Zarząd Dróg i Mostów w Lublinie

ZP-PS.221.1.6.2019

Zadanie I: Rozbiórka i budowa mostu na rzece Czerniejówce w ciągu ul. Pawiej oraz rozbudowa ul. Pawiej do ul. Kunickiego w Lublinie wraz z odwodnieniem i oświetleniem.

Zamawiający informuje, że w przedmiotowym postępowaniu wpłynęły następujące zapytania. Poniżej treść zapytań wraz z odpowiedziami.

Przekrój 6-6

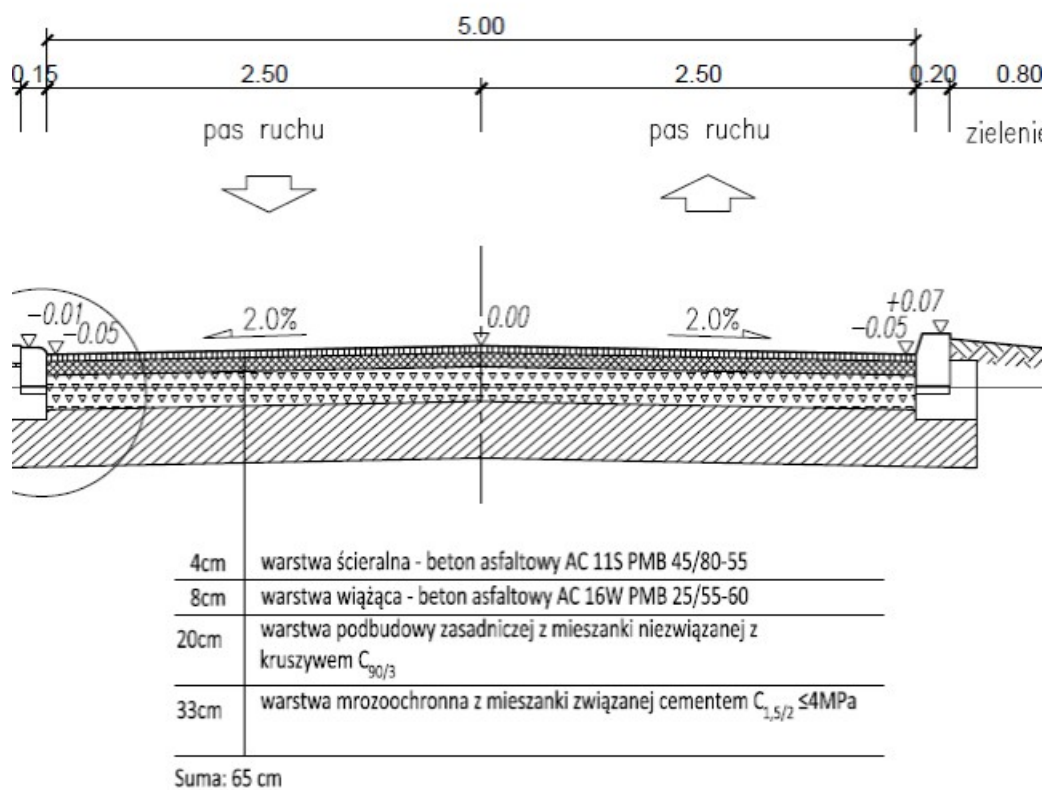
5. Zwracamy się z zapytaniem o wyjaśnienie rozbieżności jeśli chodzi o warstwy ścieralne. Na przekrojach normalnych warstwę ścieralną należy wykonać zupełnie inaczej niż przewiduje SST D.05.03.05a. Prosimy o wskazanie prawidłowego rozwiązania projektowego.

Do warstwy ścieralnej należy zastosować lepszycze - asfalt modyfikowany PMB 45/80-55. W załączeniu Zamawiający przekazuje skorygowane SSTWiORB.

Przekrój 1-1

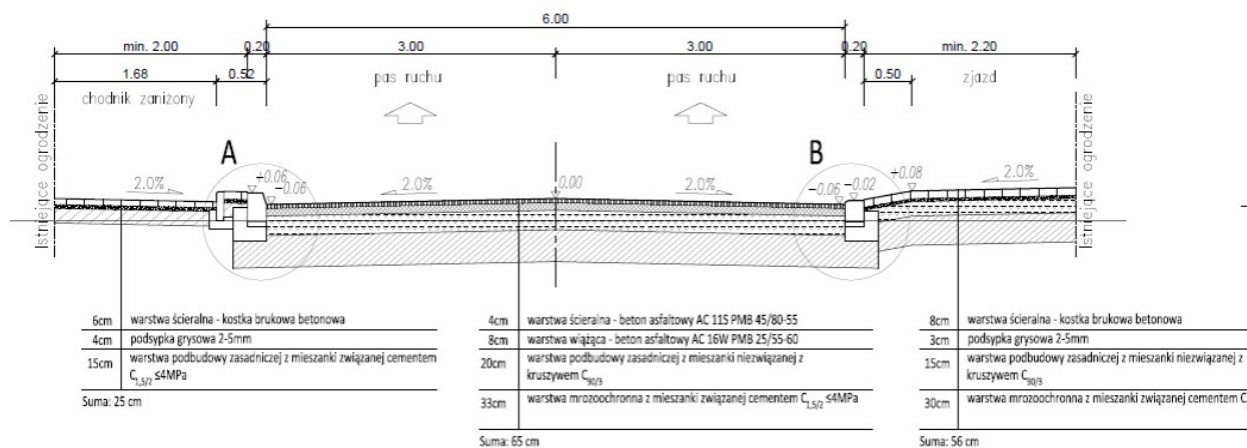
21. Z przekroju normalnego wynika, iż warstwę mrozochronną pod konstrukcją drogi należy wykonać z betonu klasy C15/2, natomiast SST mówi, iż warstwa mrozochronna powinna być wykonana z kruszywa niezwiązanego cementem o $U \geq 5$.

Prosimy o wskazanie prawidłowego rozwiązania i załączenie odpowiedniej specyfikacji.

Warstwę mrozochronną pod konstrukcją jezdni i zjazdów należy wykonać z mieszanki związanej cementem C1,5/2 ≤ 4 MPa. W załączeniu skorygowana specyfikacja techniczna nr D 04.02.02.
